Fwd: ATENCION_OBSERVACIONES_(COI)_RAD - 202561201129562

PROYECTO:	LA CANDELARIA INCLUYENTE: ESPACIO PÚBLICO PARA LA CIUDADANÍA
CONTRATANTE:	FONDO DE DESARROLLO LOCAL DE LA CANDELARIA
CONTRATISTA:	SGI DE COLOMBIA SAS
IDENTIFICACIÓN:	NIT 900 119 324-9
REPRESENTANTE LEGAL / DIRECTOR DE OBRA:	CARLOS YECID JIMENEZ ARANGUREN
TELÉFONO:	3102816089
NUMERO DE CONTRATO:	FDLCCOP-407-2024
TIPO DE CONTRATO:	PUBLICO
OBJETO DEL CONTRATO	PROMOVER LA INCLUSIÓN Y BIENESTAR DE LOS VENDEDORES INFORMALES, VINCULÁNDOLOS A CÍRCULOS ECONÓMICOS PRODUCTIVOS, A TRAVÉS DEL MANTENIMIENTO Y EMBELLECIMIENTO DEL ESPACIO PÚBLICO DE LA CANDELARIA
DIRECCIÓN DE CORRESPONDENCIA:	Calle 11 No.73A - 32 Local 1 Bogotá D.C.
PLAZO DEL CONTRATO:	2 MESES
FECHA INICIO DE CONTRATO:	29 DE MARZO DE 2025
FECHA DE FIN DE CONTRATO:	29 DE MAYO DE 2025
SUPERVISIÓN:	ALCALDÍA LOCAL DE LA CANDELARIA
SUPERVISORA DEL CONTRATO:	ALCALDESA ANGELA MARÍA ANGARITA SERRANO
CORREO ELECTRÓNICO:	sgidecolombiasas@gmail.com
ESPECIALISTA EN TRANSITO Y TRANSPORTE:	ING. NELSON BLANCO CASTELLANOS

SGI DE COLOMBIA SAS	PROYECTO DE INVERSIÓN 1786 – LA CANDELARIA INCLUYENTE: ESPACIO PÚBLICO PARA LA CIUDADANÍA PLAN DE MANEJO DE TRANSITO SENALIZACIÓN PARA CIERR

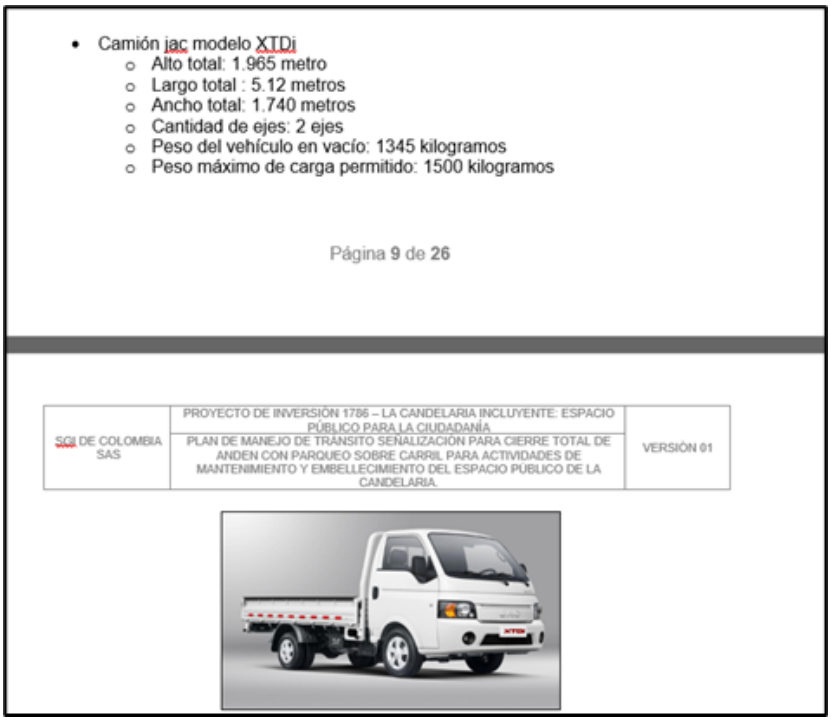
- Es necesario el numeral 3.3. la presentación de información detallada y precisa sobre todos los vehículos de obra que intervendrán en el proyecto, incluyendo, pero no limitándose a:

Esta información debe ser suministrada para cada tipo de vehículo (volquetas, torre grúas, etc.) y respaldada con la ficha técnica correspondiente, donde se resaltan claramente los valores mencionados.

La solicitud se fundamenta en el cumplimiento estricto de las restricciones de movilidad establecidas en el Decreto Distrital 840 de 2019, que regula la circulación de vehículos pesados en la zona de La Candelaria. Específicamente, se debe tener en cuenta que, en el sector de la Localidad de la Candelaria, comprendido entre:

Se restringe en todo horario el tráfico de vehículos de transporte de carga con "peso bruto vehicular máximo" superior a tres mil quinientos kilogramos (3.500 kg).[1] , los cuales pueden ser vehículos de máximo dos (2) ejes. Es imperativo verificar que los vehículos de obra cumplan con los límites de peso y dimensiones permitidos para evitar infracciones y garantizar la movilidad en el sector.

Respuesta: se atendió la observación, especificando el tipo de vehículo y las características del mismo.

- Camión jac modelo XTDj
  - Alto total: 1.965 metro
  - Largo total : 5.12 metros
  - Ancho total: 1.740 metros
  - Cantidad de ejes: 2 ejes
  - Peso del vehículo en vacío: 1345 kilogramos
  - Peso máximo de carga permitido: 1500 kilogramos

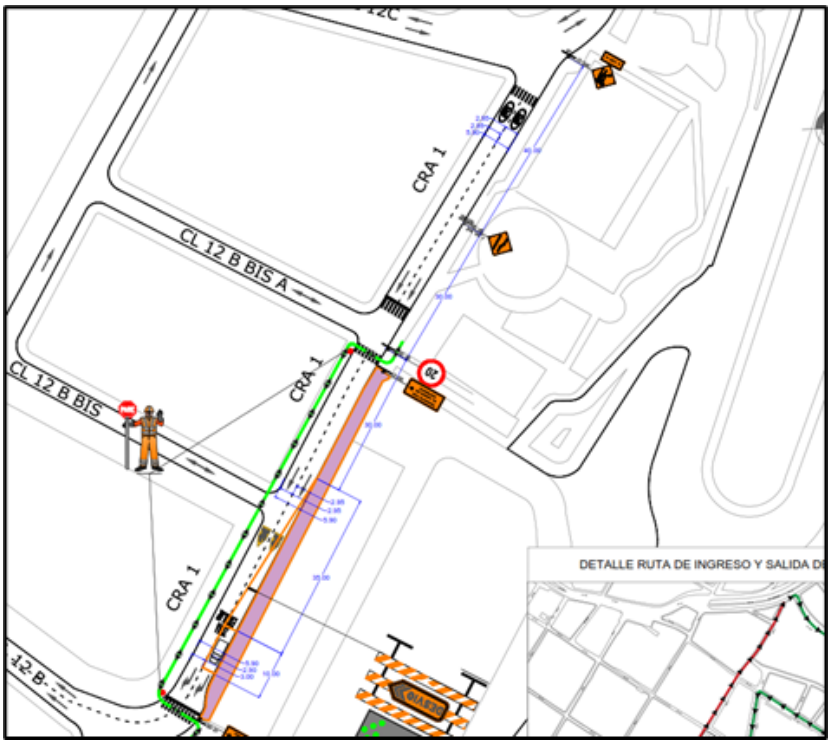
· Completar los sentidos viales de todas las vías del plano

Respuesta: se atendió la observación, colocando los sentidos viales faltantes al plano de zona de obra.

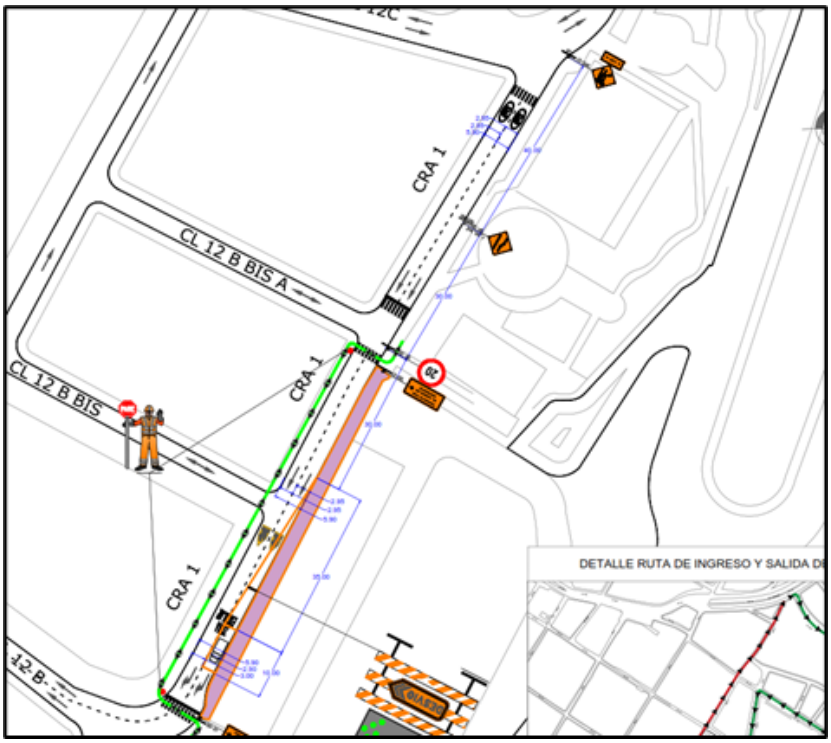
· Del acta Anexo 1 "Compromiso de Restitución de Vías", debe completar todas las fotografías cuadra por cuadra del recorrido de ingreso y salida. Además, debe anexar una fotografía del estado actual de la calzada de todas las vías que no son corredores de movilidad (un corredor de movilidad es una vía donde transita transporte público). Por lo tanto, se debe completar el acta con una fotografía de cada una de las direcciones mencionadas, siendo estas:

Respuesta: se atendió la observación, ajustando el anexo correspondiente y adicionando fotografías cuadra a cuadra.
